## Audi A1 / Q2 / SQ2 / Q3 / RS Q3 レーンガイド機能の改修

リコール届出番号	外-3644	リコール届出日	2023年7月4日
基準不適合状態にあると認める構造、装置又は性能の状況及びその原因	運転支援システムのレーンガイド機能（アダプティブクルーズアシストシステムの一部）の制御プログラムにおいて、開発時の評価が不十分なため、プログラムに不備があります。このため、ステアリングのハンズオフ検知時のシステム無効化に関する作動が、保安基準に適合していません。		
改善措置の内容	全車両、当該システム用のフロントカメラのコントロールユニットを対策プログラムに書き換えます。

## 不具合発生箇所

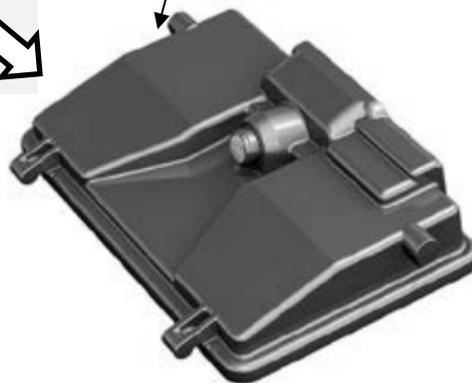
基準不適合発生箇所

フロントカメラ

注：  は、プログラムを書き換える部品を示します。
